女川原子力発電所保安規定審査資料	
資料番号	保-01(改6)
提出年月日	2023年6月20日

原子炉格納容器フィルタベント系の
原子炉建屋水素防護対策としての位置付け明確化に伴う
保安規定の変更について
(審査会合における指摘事項に対する回答)

東北電力株式会社

2023年4月27日の審査会合における指摘事項一覧

CRD補修室(局所エリア) イメージ図

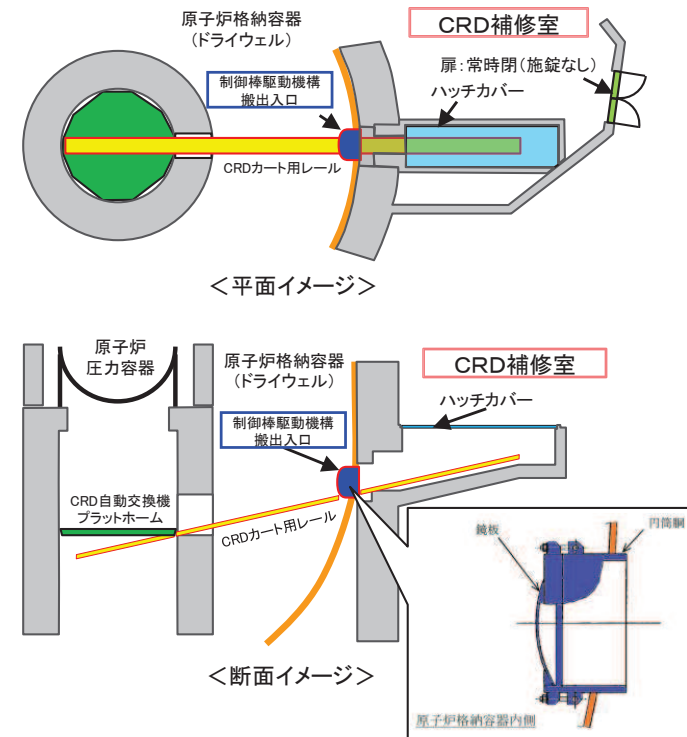
局所エリアの詳細な構造及び通常時(運転)の運用について、資料を提示し、説明すること。

- 通常時(運転)は、いずれの局所エリアも換気空調設備により換気される。また、いずれの扉も閉じた状態となる。
- 局所エリアのうち、最も水素濃度が厳しくなる「CRD補修室」の詳細な構造について、以下に示す。

- CRD補修室は、開口部を通じて、原子炉建屋地下1階の通路室とつながっており、原子炉建屋地下1階の通路室は、階段室、空調ダクト等を通じて原子炉建屋オペフロとつながっている。
- CRD補修室の開口部状況を次ページ以降に示す。また、原子炉建屋水素挙動解析における開口部の扱いを下表に示す。

開口部 (丸数字は次ページ以降に対応)	大きさ	原子炉建屋水素挙動解析での扱い
①給気口 (隣室と接続)	0.45m × 0.45m	重力ダンパ※を設置しているため、開口として扱わない
②給気口 (空調ダクトと接続)	0.3m × 0.15m	重力ダンパ※を設置しているため、開口として扱わない
③給気口 (空調ダクトと接続)	0.3m × 0.15m	重力ダンパ※を設置しているため、開口として扱わない
④通路室排気口	0.3m × 0.3m	解析上の水素排出口(CRD補修室の⑤排気口から通路室側の④排気口に排出される)
⑤排気口 (空調ダクトと接続)	0.6m × 0.45m	CRD補修室の⑤排気口は、通路室側の④排気口より大きいいため、解析上は④排気口の面積を設定

- CRD補修室の⑤排気口は、④通路室排気口以外ともつながっているが、原子炉建屋水素挙動解析では保守的に通路室のみからの排出としており、また、入室扉は一般建築用の扉で、気密性能が特に高い構造ではないことから、実際の水素濃度上昇は水素挙動解析結果に比較して緩やかになると考えられる。
